**KUNGÄLVS
KOMMUN**

Antagandehandling
Ärende: KS2018/1483
2026-04-01

Granskningsutlåtande

Detaljplan för bostäder/skola/service

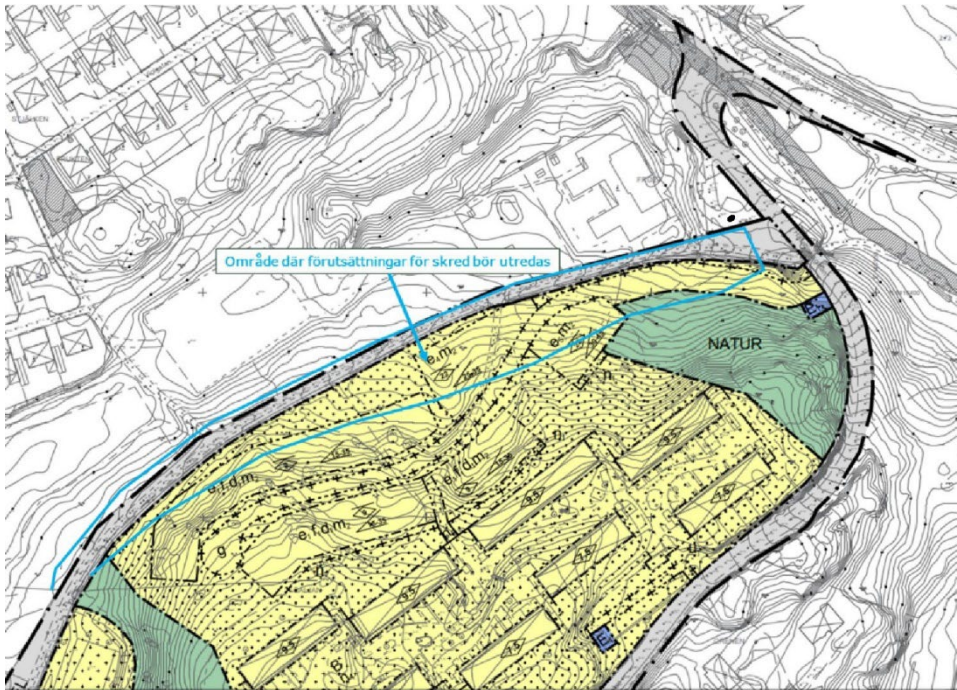
1. Det behöver, genom stabilitetsberäkningar, redogöras för förutsättningar för skred i planområdets norra och nordöstra del. Tillåtna laster med hänsyn till stabiliteten, bör redogöras för.
2. PM Bergteknik bör kompletteras med vilka områden som belastningsrestriktionerna avser och att plankarta bör ses över och justeras enligt dessa.

Efter genomläsning av granskningshandlingarna har vi följande kommentarer (med numrering enligt ovan):

1. I PM Geoteknik [3] står att "Stabilitetsförhållandena bedöms vara tillfredställande för befintliga förhållanden och planerad byggnation", detta med hänsyn till den relativt flacka markytan. Inom delområde 1 får ingen förändring av markytans nivå ske utan vidare geoteknisk utredning". Det framgår vidare att delområde 4 består av en befintlig slänt med en lutning på cirka 1:5-1:6 och att jordlagren delvis består av lera med en bedömd mäktighet av 1-5 meter samt att leran kan vara kvick.

Vi vill upplysa om att för lerslänter som lutar mer än 1:10 kan det finnas förutsättningar för skred. Enligt kartlagret "Lutningsanalys" (se <https://gis.swedgeo.se/rasskrederosion/>) finns sådana lutningar i planområdets norra delar. Lerdjupen är vid delområdes 4 norra gräns mellan 2 och 5 meter. Någon bestämning av lerdjupen norr om planområdet har inte utförts.

Vi menar att det för slänten i den norra delen av delområde 4 (se bild nedan) krävs stabilitetsberäkningar som inkluderar de laster som planen tillåter. Enligt PM Geoteknik rekommenderas husen i delområde 4 att grundläggas på packad fyllning alternativt plintar efter urgrävning till berg. Enligt plankartan är högsta tillåtna nockhöjd 22 m, vilket motsvarar en byggnad av cirka 7-8 våningar, eller 70-80 kPa. Lasterna från dessa byggnader påverkar stabiliteten negativt om de grundläggs på packad fyllning. Även om byggnader grundläggs på berg tillåter detaljplaner generellt en uppfyllning av 0,5 m. I planområdets norra gräns framgår av plankartan att en gång- och cykelväg är planerad, som också innebär en yttre belastning av slänten, vilken ska ingå i beräkningarna.

Den geotekniska utredningen har kompletterats och belastningsbestämmelser har införts i plankartan.

Bild 3 – Ett område taget från Figur 2, Dokument [1]

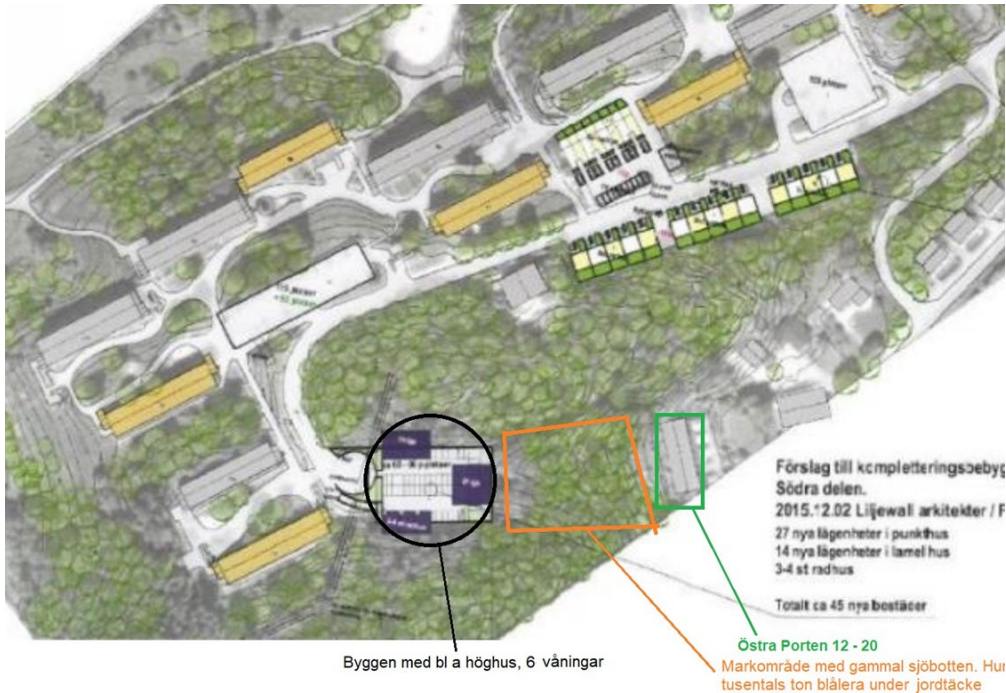
Som vi har förstått kommer det stå ett 6-våningshus mycket nära kanten till oss. Ett så pass högt, och därmed tungt, hus så pass när släntkanten kommer inte bara påverka underlaget och därmed öka skredrisken, utan även förlägga vårt område i ett ännu större skuggmörker än vad som redan råder.

Planförslaget har justerats så att bebyggelse inte är möjligt så nära kanten mot radhusen, vilket gör att risken för skred minimeras samt att det blir bättre solljusförhållande. Den geotekniska utredningen har kompletterats för att komma fram till denna slutsats.
